女川原子力発電所2号炉  
運転中の原子炉における  
炉心損傷防止対策の有効性評価について

平成30年6月12日  
東北電力株式会社

## 4. 審査会合での指摘事項に対する回答(指摘事項No.1)

表7 解析結果

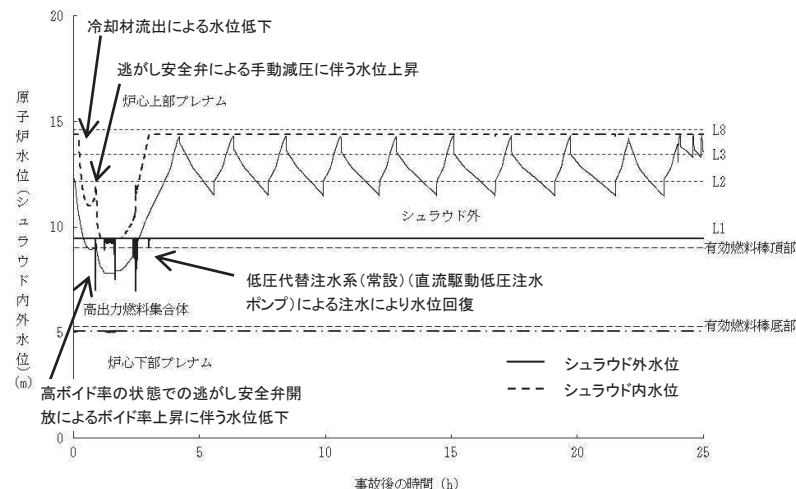
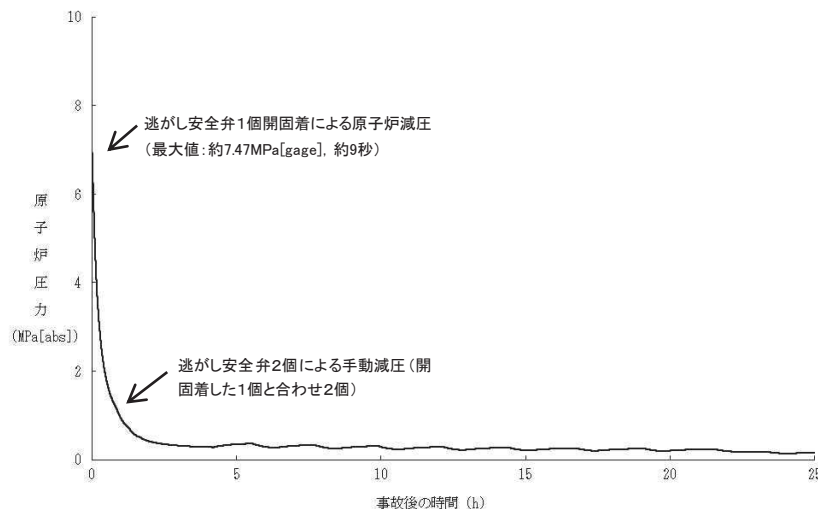
- ・全交流動力電源喪失時に逃がし安全弁の再閉に失敗する事象(TBPシーケンス)において、可搬型設備により炉心注水が可能であると評価しているが、現場作業の成立性及び解析コードや解析条件の不確かさを考慮しても評価項目を満足するのか、整理して提示すること。

- ・事象発生直後は、可搬型設備を用いた対応の実行性に不確かさが大きいことから、常設設備である低圧代替注水系(常設)(直流駆動低圧注水ポンプ)による対策の有効性を示すことに変更した。
- ・そのため、先に示したようにTBPシーケンスにおいては、原子炉隔離時冷却系が動作できない範囲に原子炉圧力が低下するまでは原子炉隔離時冷却系にて、原子炉隔離時冷却系停止後は低圧代替注水系(常設)(直流駆動低圧注水ポンプ)による原子炉注水を実施し、また、格納容器についても原子炉補機代替冷却水系を用いた残留熱除去系による格納容器除熱を実施する。
- ・その結果、表13に示す評価項目について、解析結果が判定基準を満足することを確認した。

表13 TBPシーケンスにおける解析結果(再掲)
